① 緩衝装置（Vロッド） ② 原動機（プレヒータリレー） ③ 動力伝達装置（フロント及びインターアクスルプロペラシャフト） リコールについて

（届出日：令和2年5月19日 開始日：令和2年5月20日）

リコール番号4746

改善箇所説明図 ①

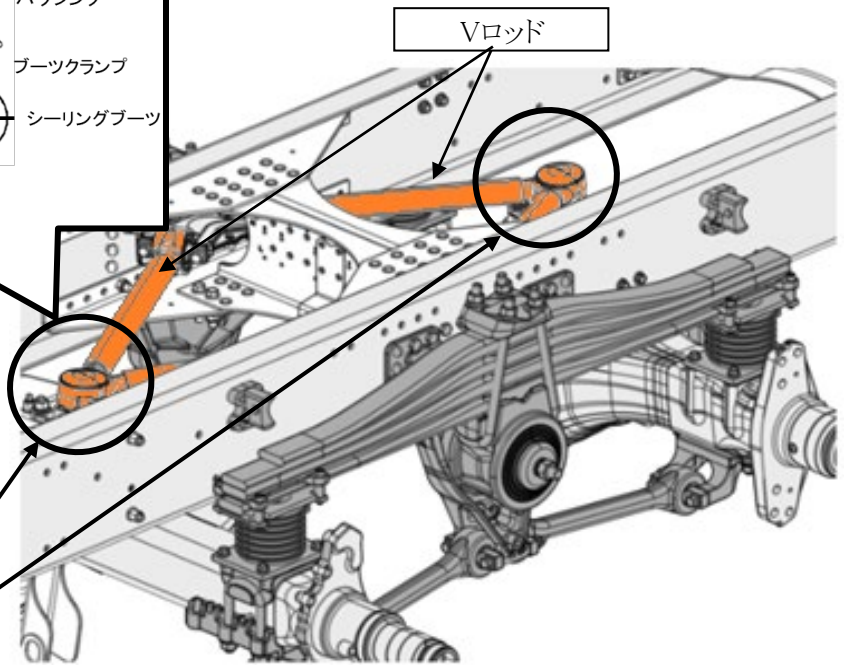
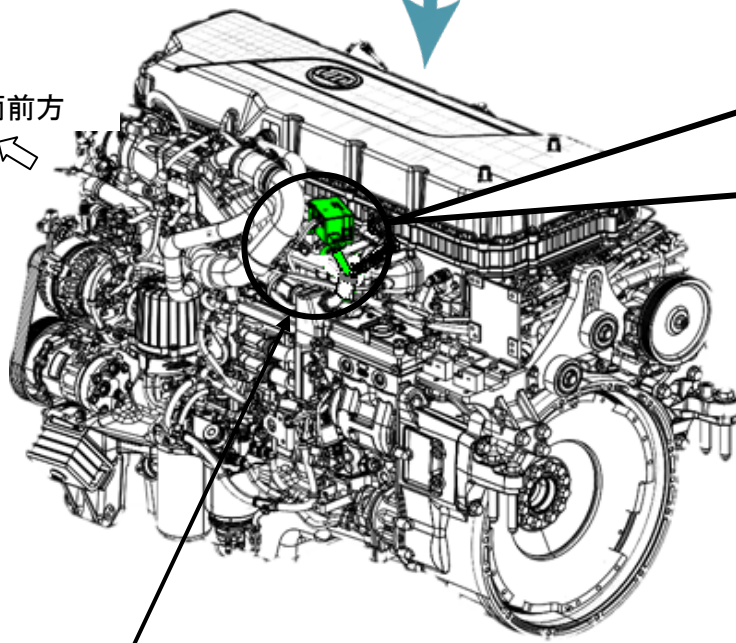
重ね板ばね式緩衝装置付大型トラックのVロッドにおいて、センタージョイント部ボールスリーブの表面加工が不適切なため、ボールスリーブとボールレース間の摩擦抵抗が大きくなるものがある。そのため、段差乗り越えなどの大きな変動等を繰り返し受けると、ボールレースが摩耗し、センタージョイントのハウジングが破損して、最悪の場合、走行安定性が損なわれるおそれがある。

全車両、Vロッドを対策品に交換する。

改善箇所説明図 ②

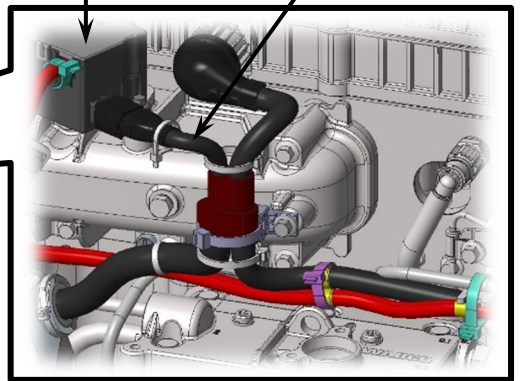
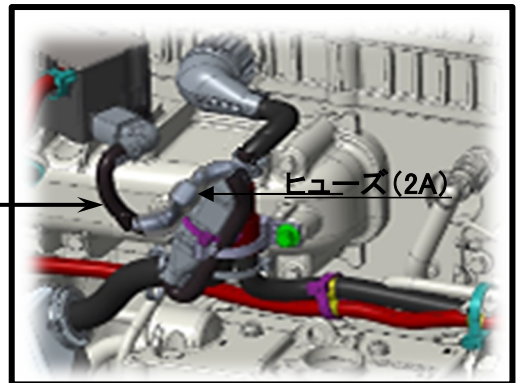
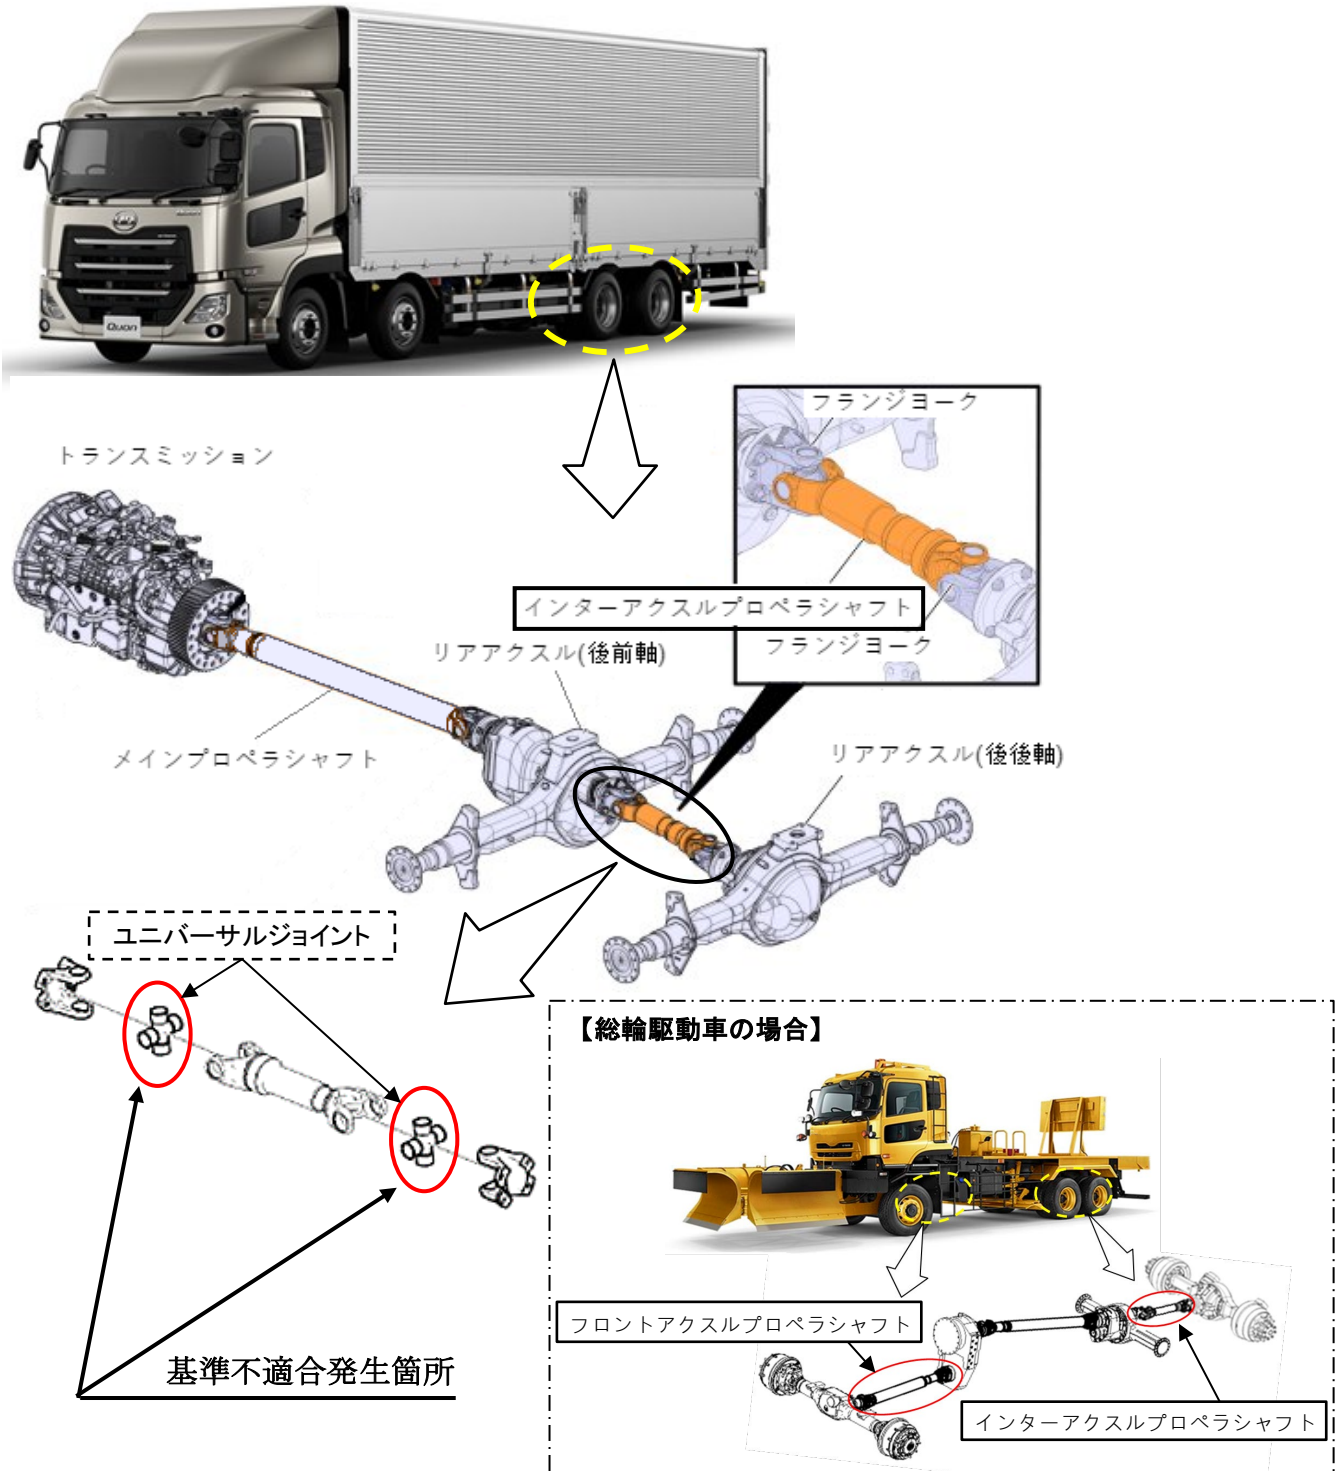
原動機の冷間時に始動性を補助する吸入空気予熱装置において、プレヒータリレーの防水・防錆加工時の脱泡が不十分なため、希に気泡が回路基板上に残存し、温度上昇によって気泡内で微少なガスが発生することがある。そのため、ガスによる化学変化により当該リレー回路が短絡し、常時通電状態となり、警告が表示され、最悪の場合、プレヒータリレーが過熱して焼損・火災に至るおそれがある。

全車両、当該リレーのアース配線にヒューズ(2A)付き配線を追加する。なお、配線の追加後に警告表示が出た場合は、プレヒータリレーを新品に交換する。
